Ursus C-330M i C-335M

Tylny most — korpus pośredni

Ursus 912, 914, 1012, 1014, 1222, 1224 i 1614

Instalacja elektryczna dachu kabiny

RYŚ. 1. Wyposażenie specjalne kabiny; oznaczenia na rysunku odpowiadają oznaczeniom w tablicy 97/85/1

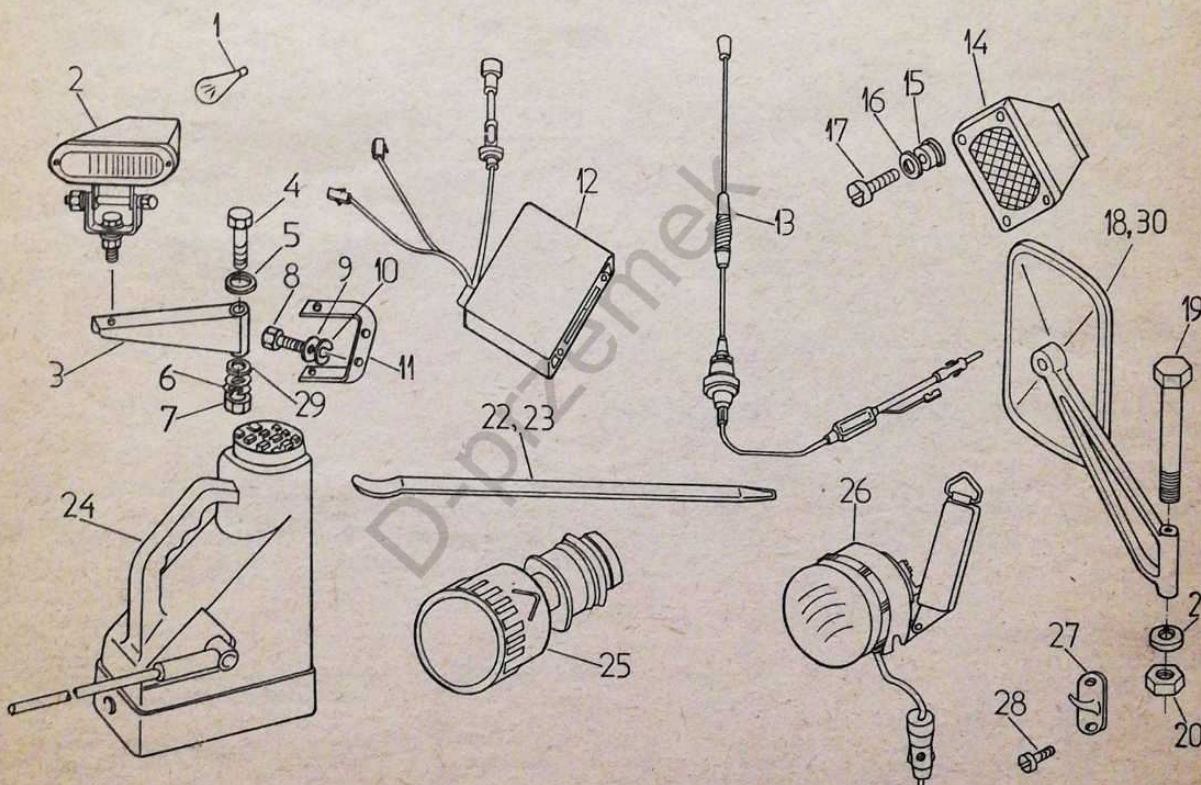
Poz. 1 do 30 - do ciągników z "grubym" dachem.

Poz. 18, 19, 20, 21, 22, 23, 24, 25, 26, 27, 28, 30 - do ciągników z "cienkim" dachem.

RYS.1. Instalacja elektryczna dachu kabiny; oznaczenia na rysunku odpowiadają oznaczeniom w tablicy 104/85/1

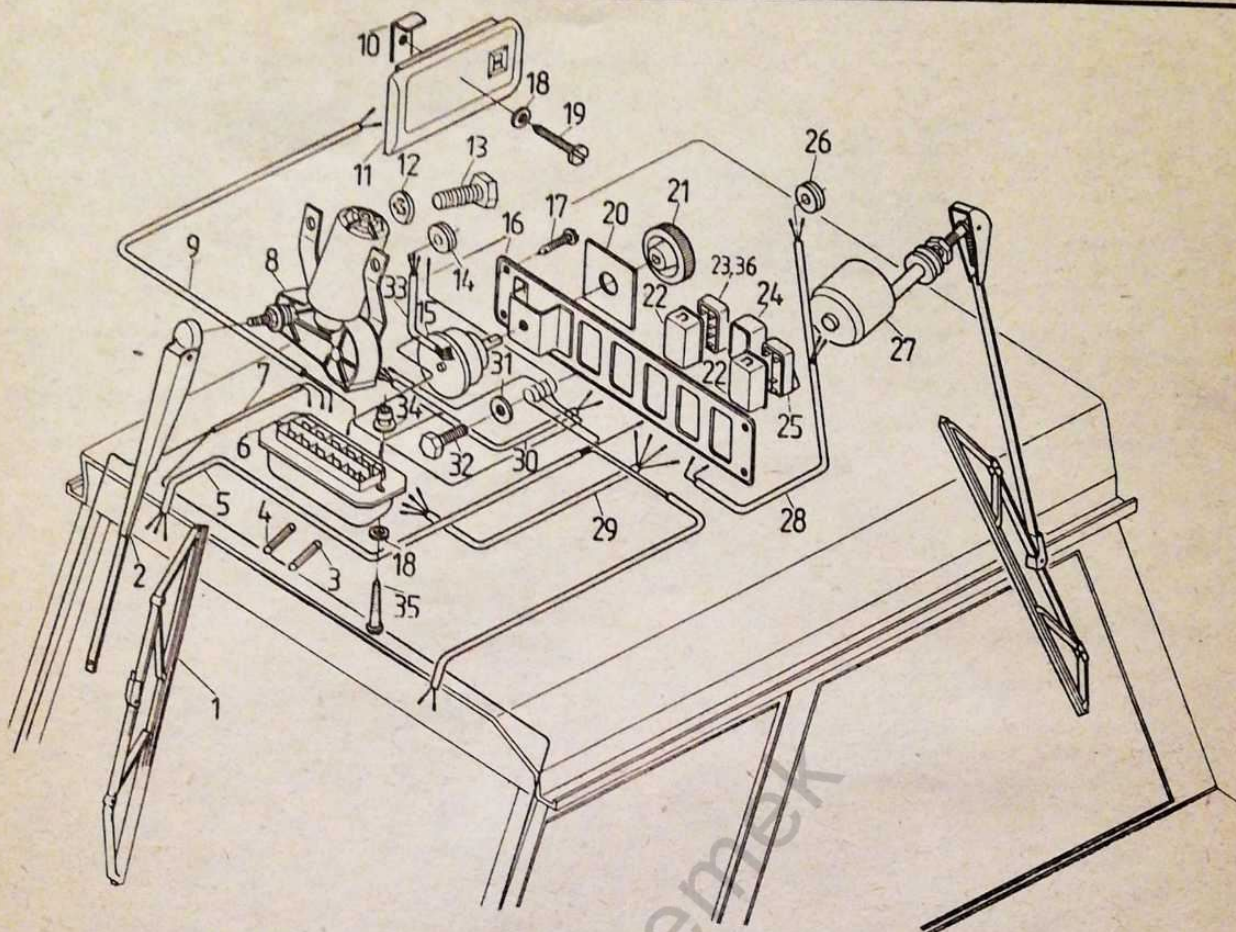
Publikujemy aktualną tablicę katalogową 104/85/11 — instalacja elektryczna dachu kabiny (rys. 1), w której, oprócz innych zmian, wprowadzono oznaczenia i nazewnictwo wyłączników klawiszowych zgodnie z Polską Nor-

mą. Tablicę tę trzeba wpiąć do suplementu, wydanie 1985 r., katalogu części kołowych ciągników rolniczych Ursus 912, 914, 1012, 1014, 1222, 1224 i 1614, wydanie 1984 r., w miejsce tablicy 104/85.

RYS.1. Błotniki tylne; oznaczenia na rysunku odpowiadają oznaczeniom w tablicy 146/85

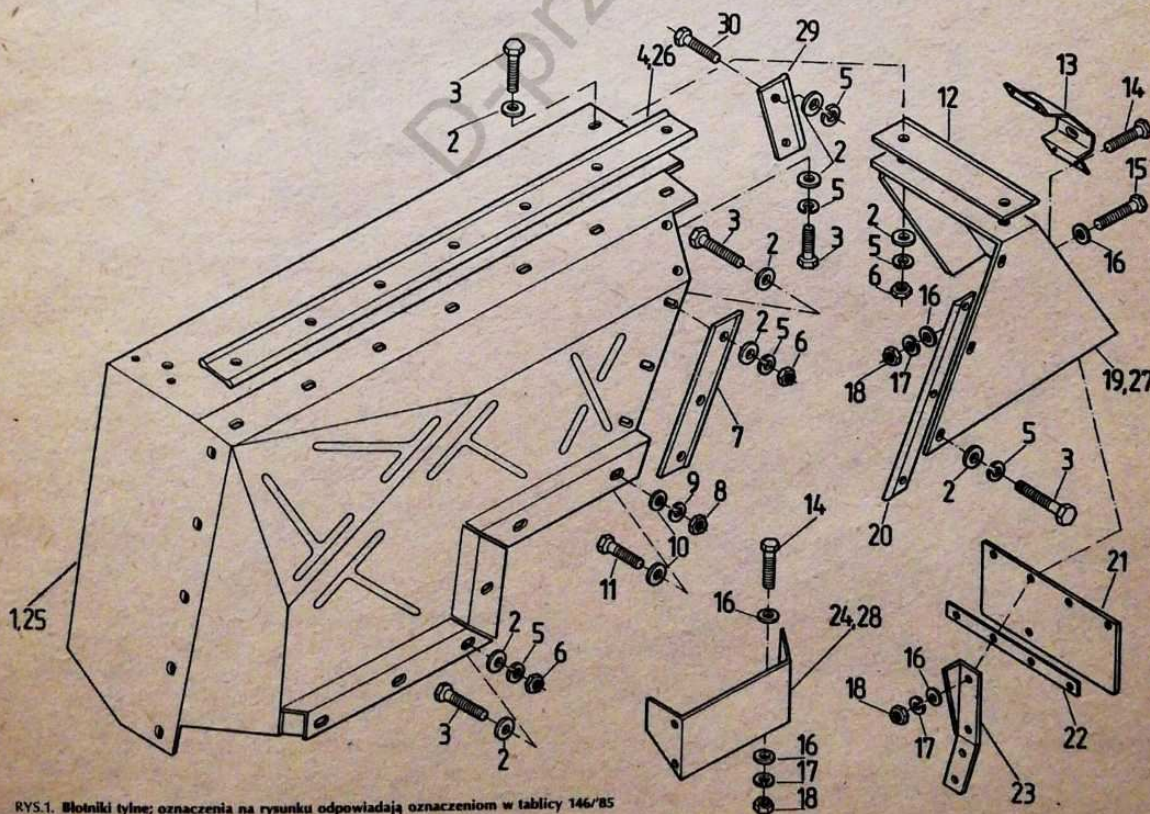
Do ciągników Ursus 912, 914, 1012, 1014, 1222, 1224 i 1614 w wyposażeniu standard montowane są błotniki tylne o zmienionym profilu.

Zamieszczamy tablicę 146/85 (rys. 1), na której przedstawiono rozbite na detale nowe błotniki tylne.

Tablica 146/85 obowiązuje do ciągników 912 — od numeru 04876, 914 — od numeru 02657, 1012 — od numeru 00674, 1014 — od numeru 00539, 1222 — od numeru 02153, 1224 — od numeru 01582, 1614 — od numeru 00829.
